DYREKTYWA ZDATNOŚCI - AIRWORTHINESS DIRECTIVE
Nr SP-0129-2002-A

- 1. Przedmiot:** Samoloty PZL-104MF Wilga 2000 o numerach fabrycznych: 00980004,
Product (wyrób / model, wyposażenie, numery - product name / model, appliances, numbers)
00980005, 00980007, 00980008

- 2. Numer Świadectwa Typu /Orzeczenia:** GILC Z-BB-13/01
Type Certificate/Approval Number (Nazwa Nadzoru - Name of Authority)
 - 3. Dotyczy:** Wymiany przewodu olejowego Nr R 104.62.303.00-6
Subject (opis usterki, rysunek części - description of the problem, identification of part)

BIULETYN OBOWIĄZKOWY Nr 104MF02005

Rys. 1

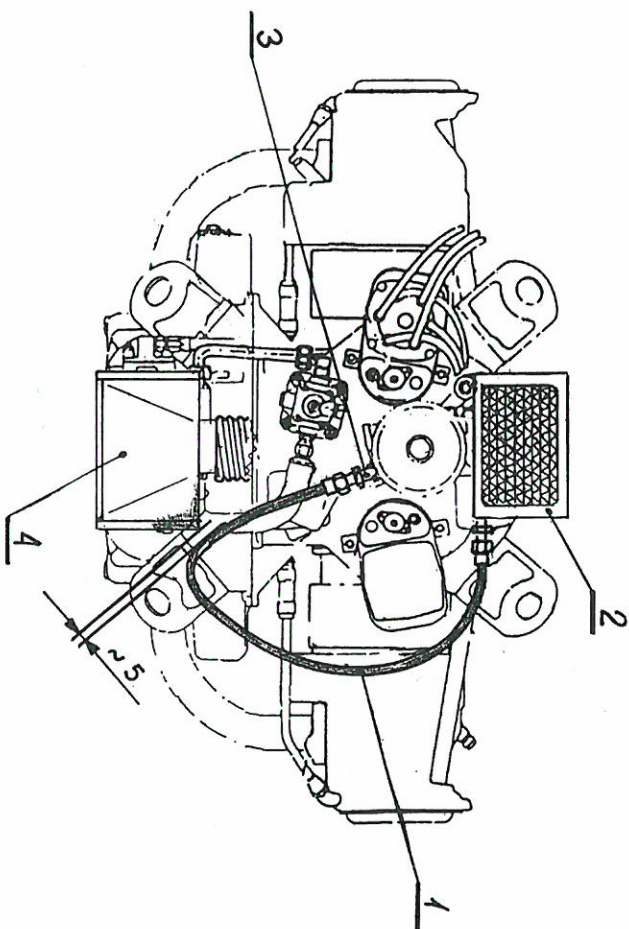
1. W czasie eksploatacji samolotu PZL-104MF Włiga 2000 o nr fabr. 00980004 stwierdzono uszkodzenie przewodu olejowego nr R104.62.303.00-6 (przewód łączący chłodnicę oleju poz. 2 z kolankiem na slinku poz. 3 – patrz Rys. 1). Uszkodzenie spowodowało wyciekanie oleju z instalacji olejowej slinka i zmusiło pilota do przerwania lotu i do lądowania. Przyczyną uszkodzenia był wadliwy montaż przewodu na samolocie, który spowodował jego zatamianie i w efekcie uszkodzenie przewodu.

7. Realizacja biuletynu
 - a. Wymienić przewód zabudowany na samolocie na przewód dostarczony wraz z niniejszym biuletem – patrz Rys. 1. Zdemontowany przewód zbrakować i przesłać do EADS PZL „Warszawa-Okęcie” S.A. na koszt odbiorcy.

1. Właściwy luz między przewodem poz. 1 a obudową filtra powietrza poz. 4 uzyskuje się przez ustawienie pod odpowiednim kątem kolanka poz. 3
 2. Przed dokręceniem nakrętek mocujących przewód poz. 1 i kolanko poz. 3 upewnić się, że przewód układa się swobodnie, bez skręceń i zatamień
 3. Nakrętki przewodu i kolanka zabezpieczyć drutem poz. 100 WYKAZU CZĘŚCI I MATERIAŁÓW
- b. Dokonać wpisu w Książce Pilotowa w rozdziale „Wykonanie Biuletynów” („Zmiany konstrukcyjne”).

Fig. 1

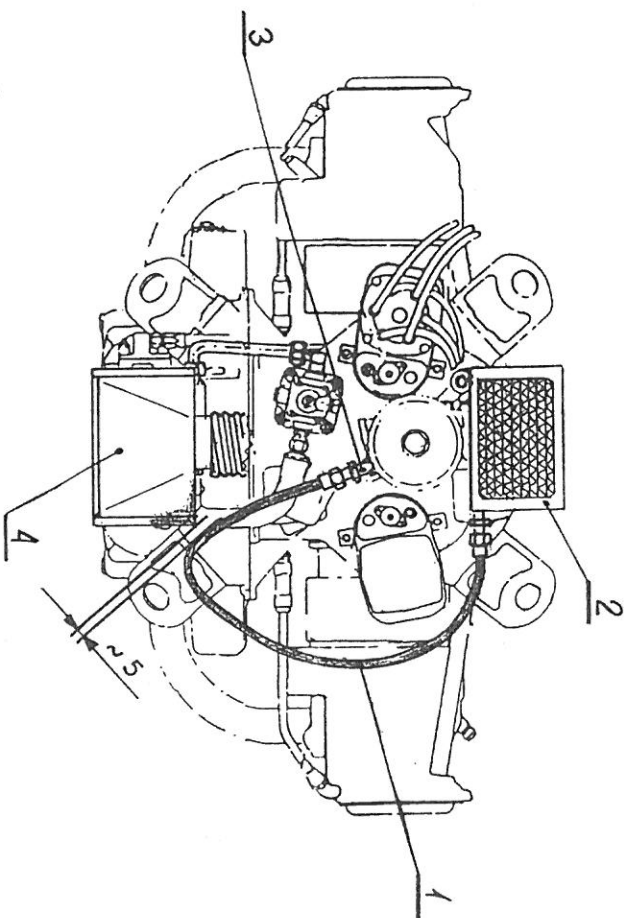
1. Damage of the oil flexible hose No. R104.62.303.00-6 (a hose connecting the oil cooler item 2 and an elbow on the engine item 3 – see Fig. 1) was detected during operation of the PZL-104MF WILGA 2000 aircraft serial No. 00980004. The damage happened the oil to leak out of the engine oil system and forced the pilot to cease flying and to land. The damage appeared to be brought about by improper installation of the hose onto the aircraft which caused the hose to crumple and eventually break.

7. Incorporation of the bulletin
 - a. Replace the flexible hose delivered along with the bulletin for the hose installed onto the aircraft – see Fig. 1. The hose dismantled shall be scrapped and sent to EADS PZL „WARSZAWA-OKĘCIE” S.A.

- NOTES:
1. The correct clearance between the flexible hose item 1 and air filter case item 4 must be achieved by setting the elbow item 3 at a suitable angle.

2. Prior to tightening the nuts fastening the flexible hose item 1 and the elbow item 3 one must check whether the flexible hose runs undistorted, free if twisting and crumpling.

3. The nuts of the flexible hose and of the elbow shall be secured with the lock wire item 100 of the LIST OF PARTS AND MATERIALS
 4. Make a suitable entry into Airplane Log Book into the Chapter "Bulletin Incorporation" ("Design Modifications").
